令和6年度 西尾市通学路交通安全プログラム合同点検

要対策箇所一覧表・箇所図

(佐久島しおさい)学校

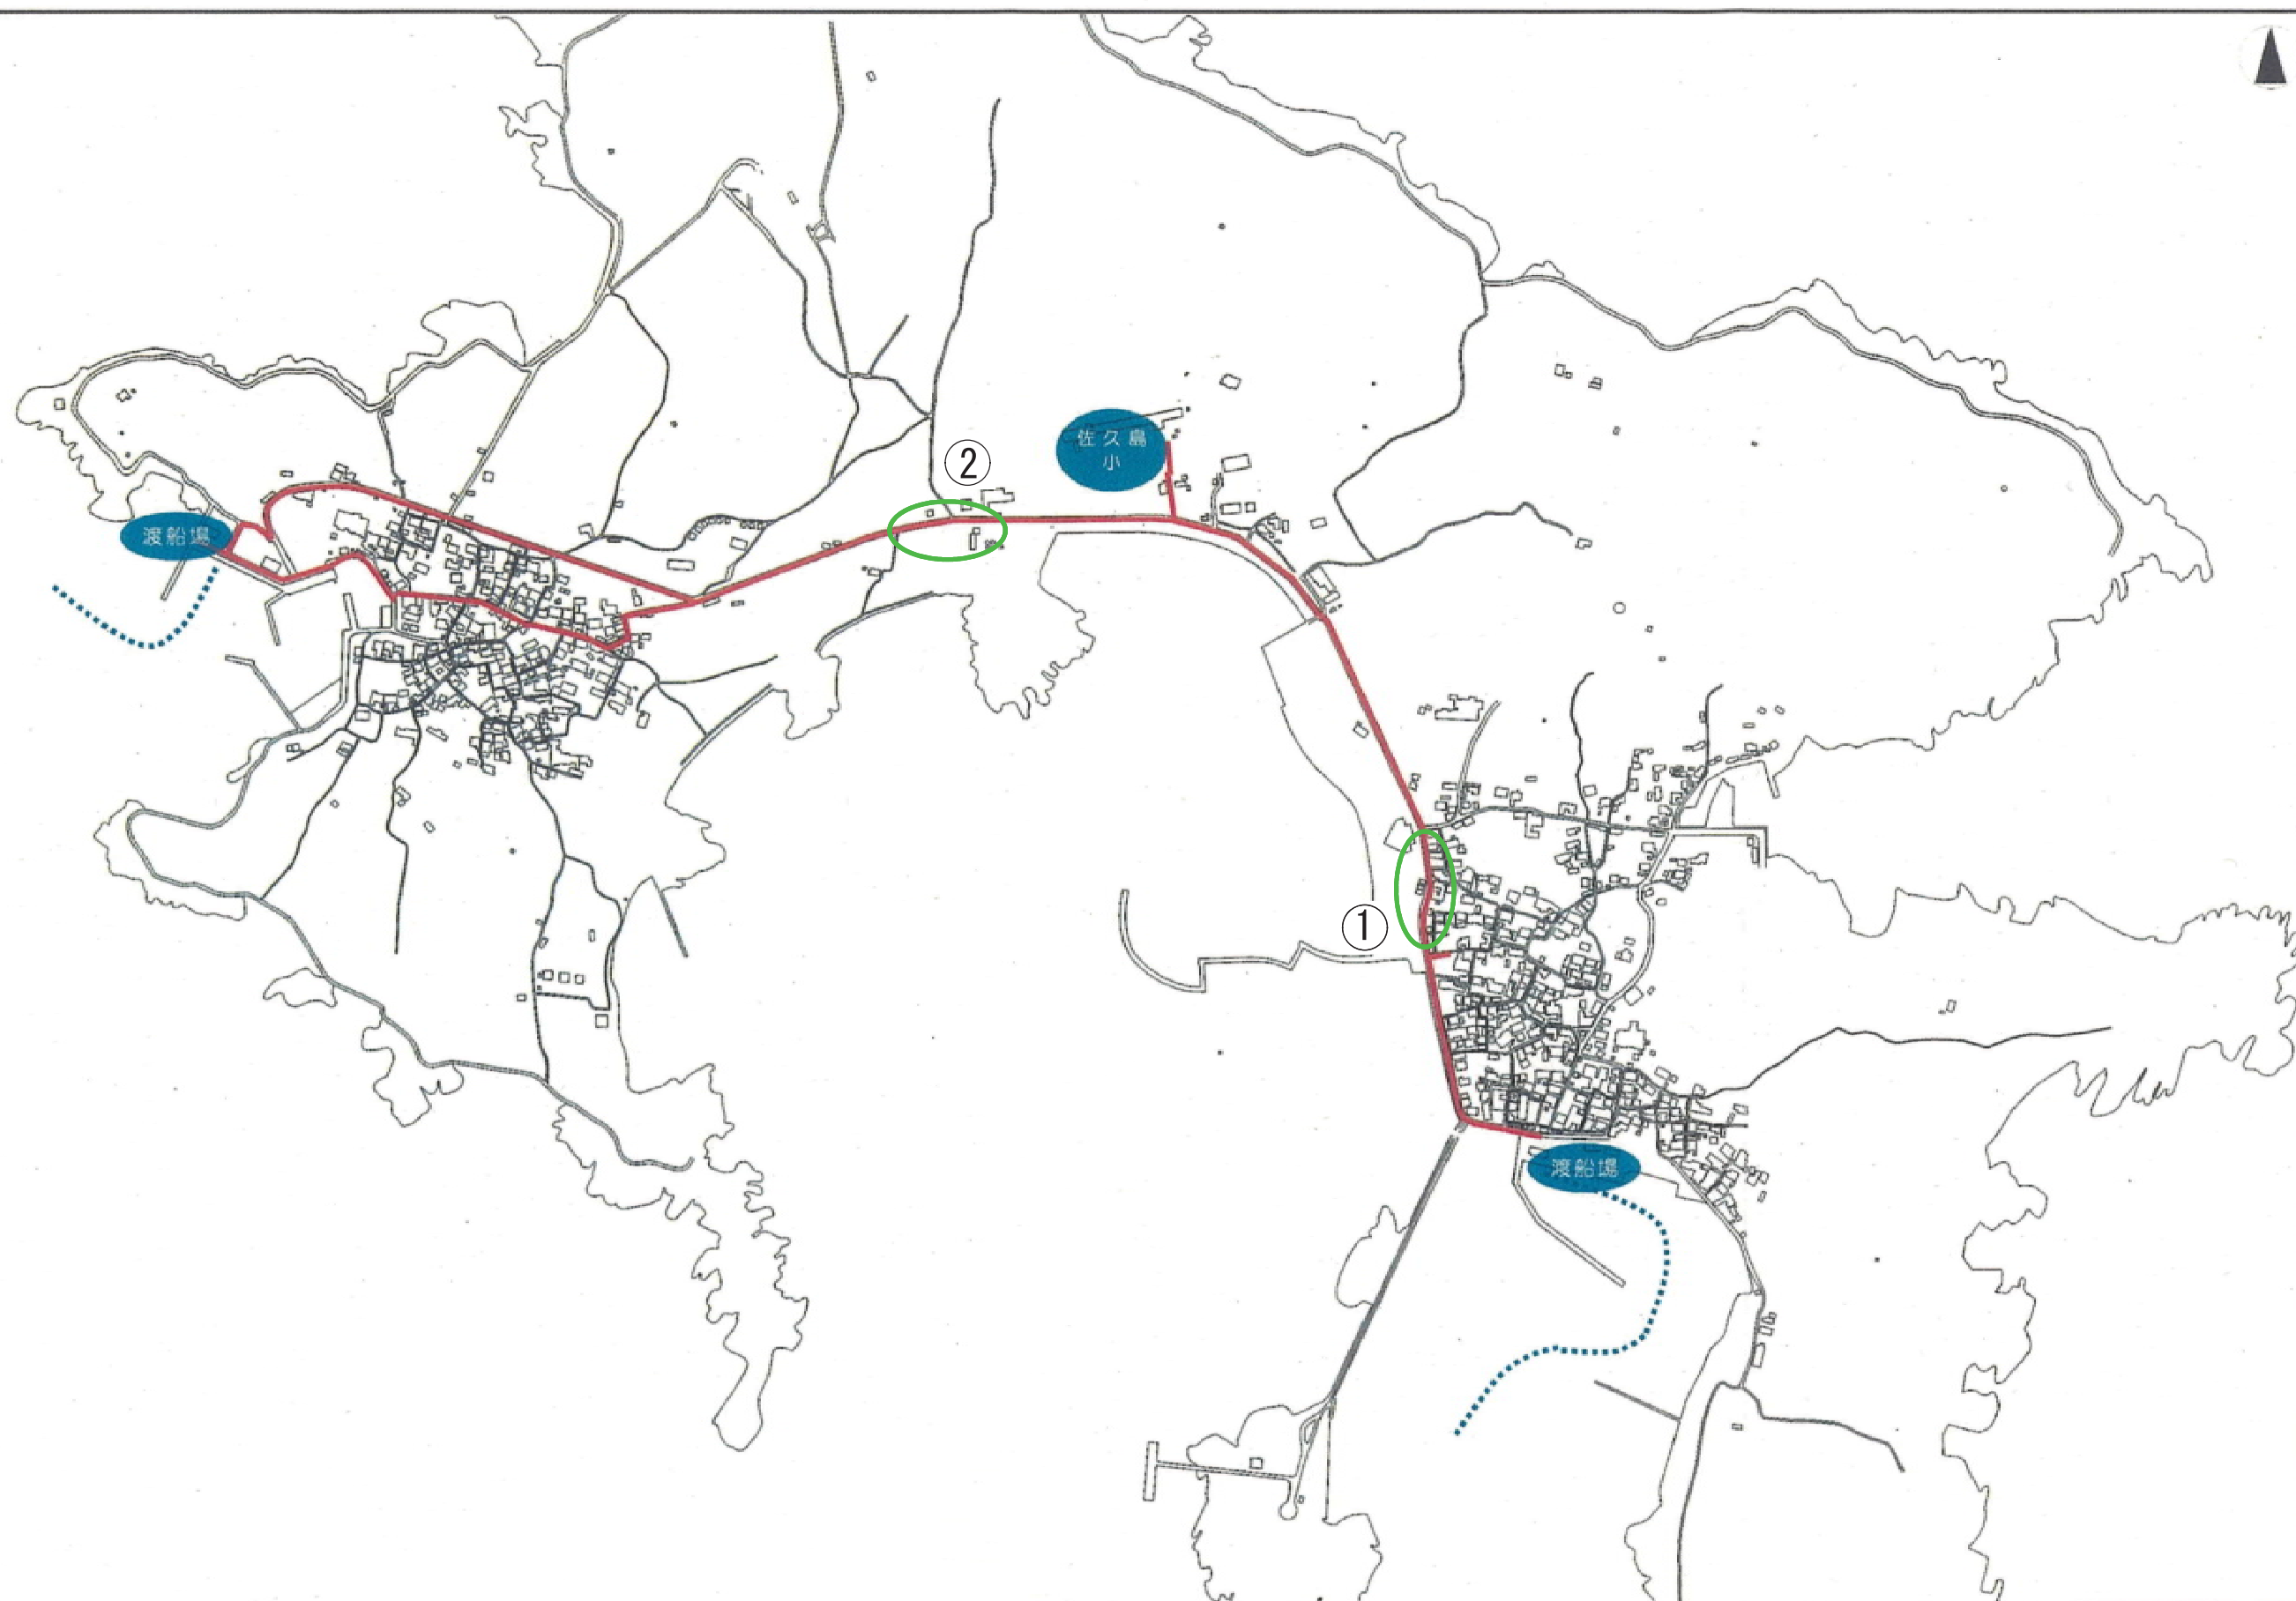
番号	箇所名	路線名	状況	対策内容	対策実施者	対策時期 (予定)	対策完了
1	学校から東港に向かう道	市道佐久島1号線	大浦海水浴場入口付近の木が道路まではみ出ており、通行しにくい	通行の支障となる木の剪定を行う	道路管理者 市	R6年度	R7.2
2	学校から西港に向かう道	市道佐久島1号線	学校から西へ150mくらいの場所で、木が道路まではみ出ており、通行しにくい	通行の支障となる木の剪定を行う	道路管理者 市	R6年度	R7.2
